改善箇所説明図

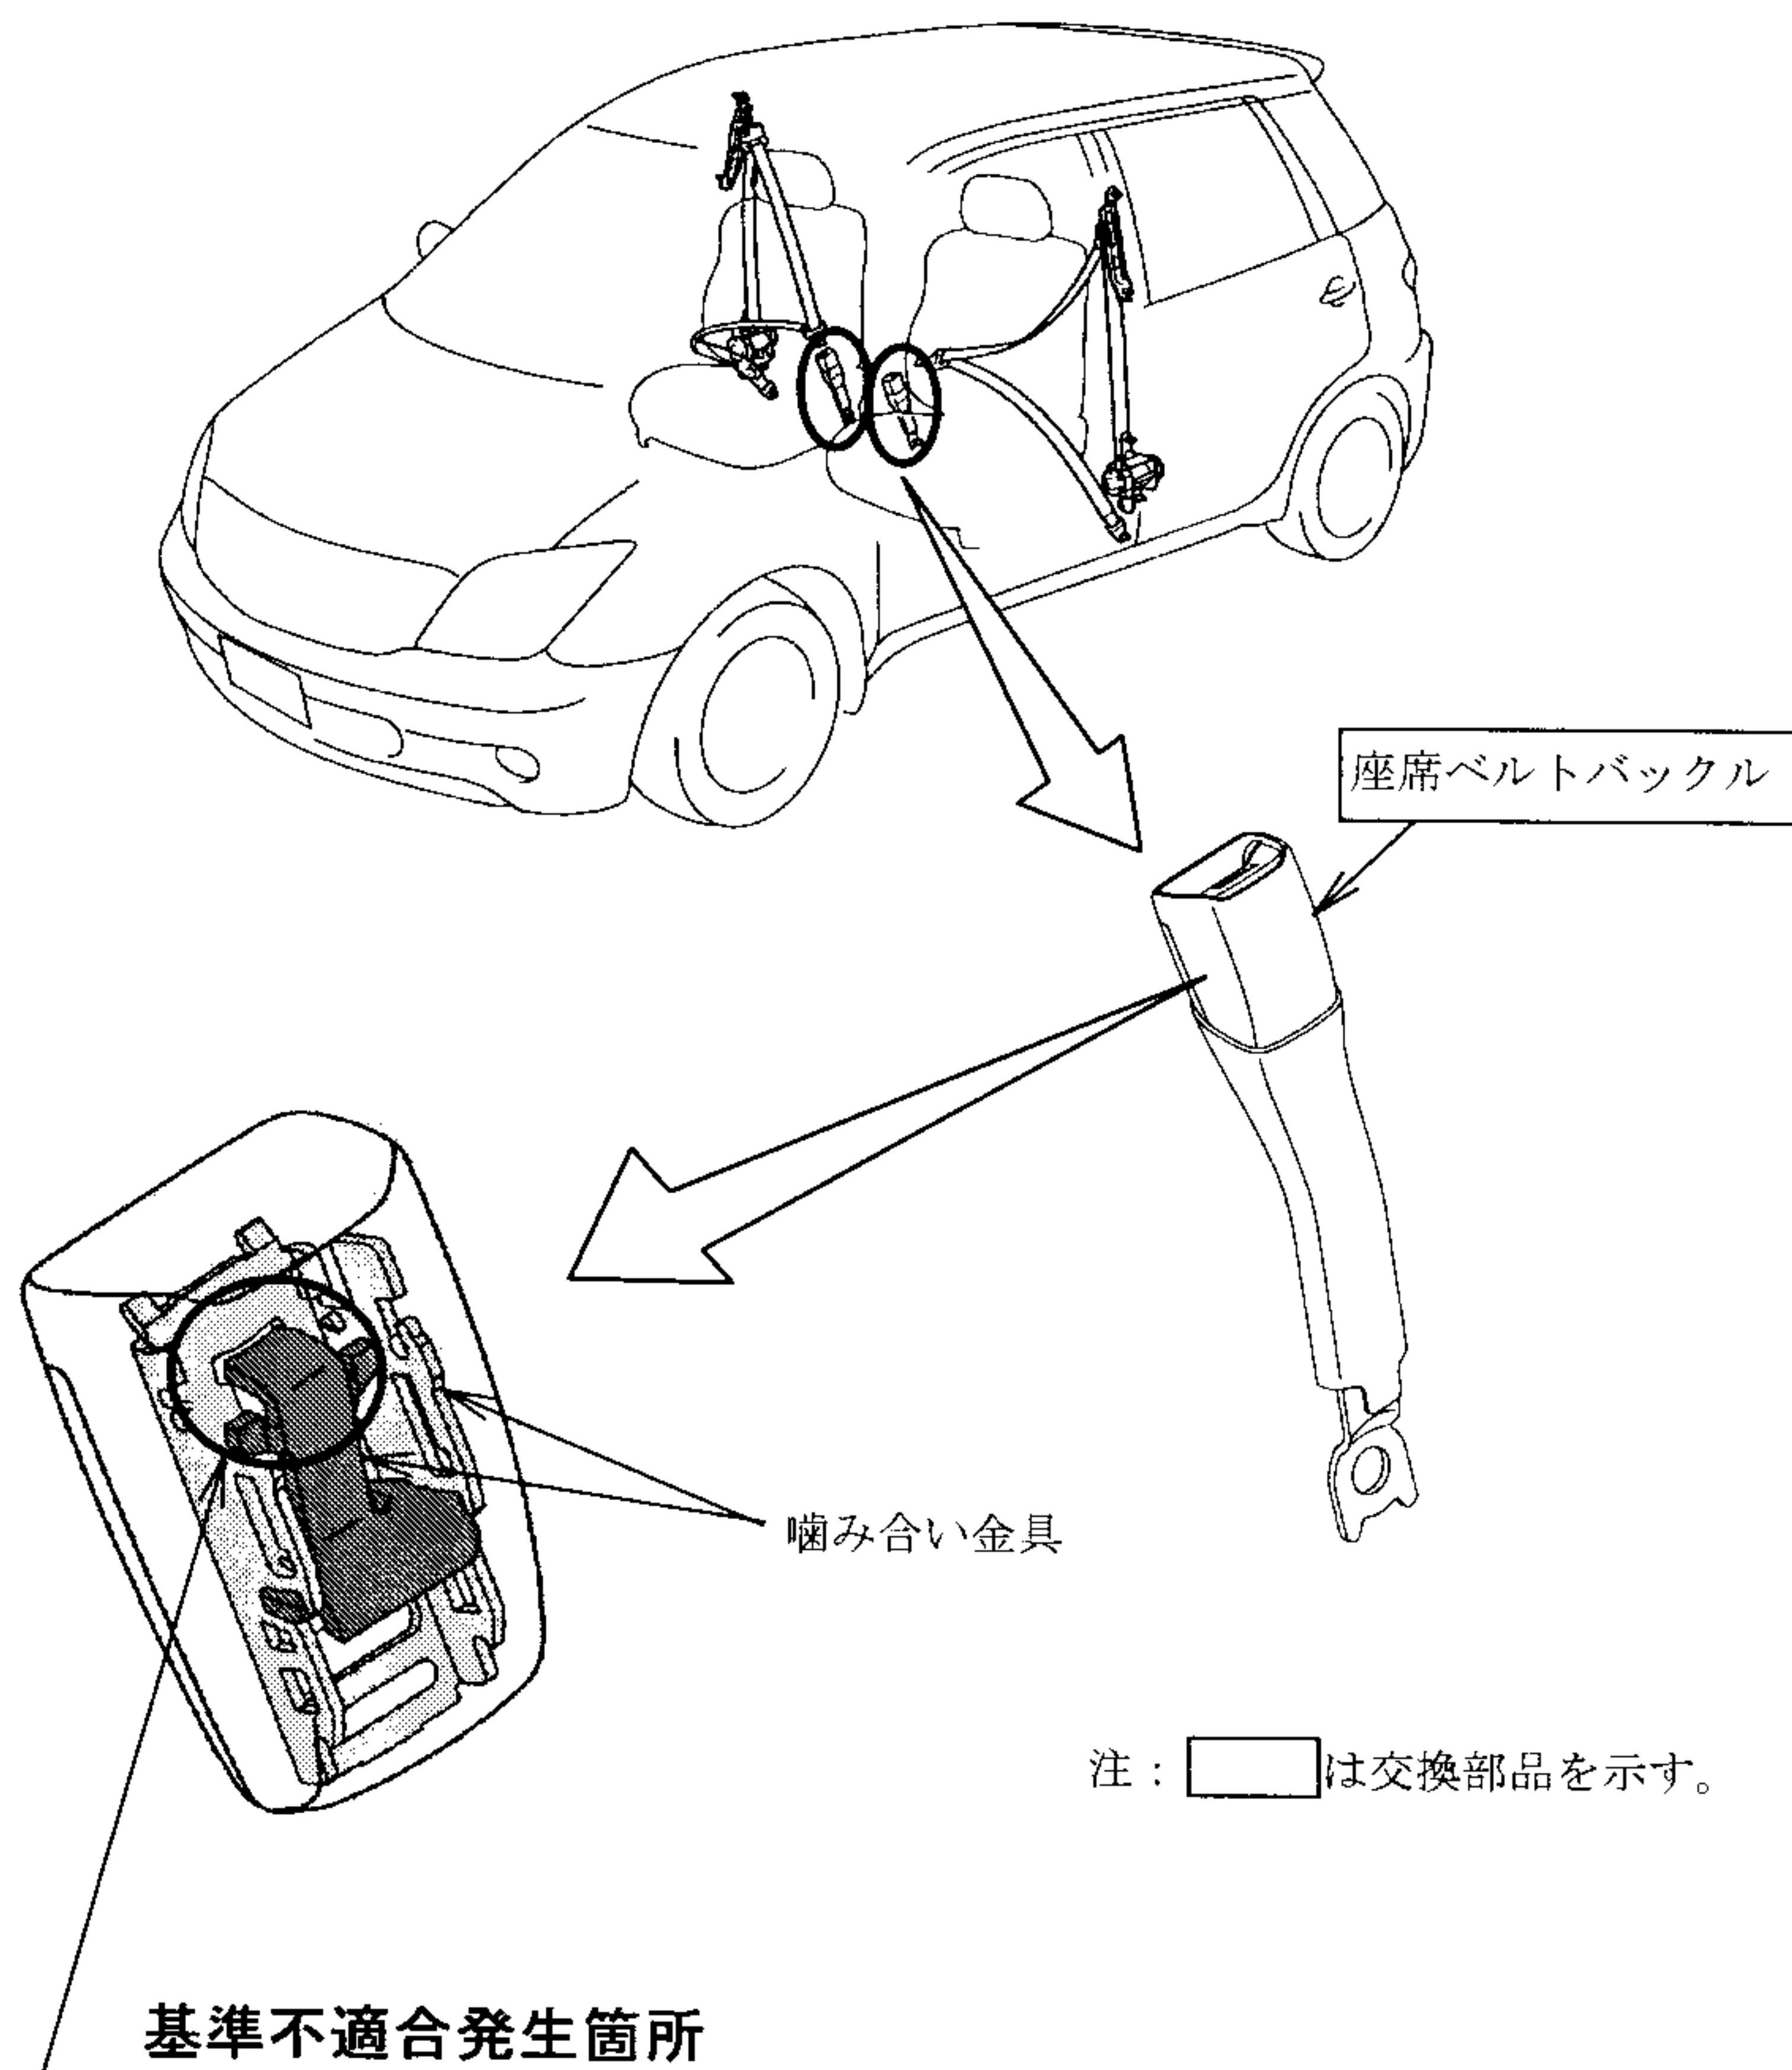
運転者席及び助手席の座席ベルトにおいて、ベルトバックル内の噛み合い金具の加工形状に不適切なものがあるため、衝突等で極端に大きな荷重を受けた場合、ベルトが外れて乗員を拘束できなくなるおそれがある。

全車両、運転者席及び助手席の座席ベルトバックルを良品と交換する。

識別：改善済車両には車台番号打刻位置横に黄色ペイントを塗布する。
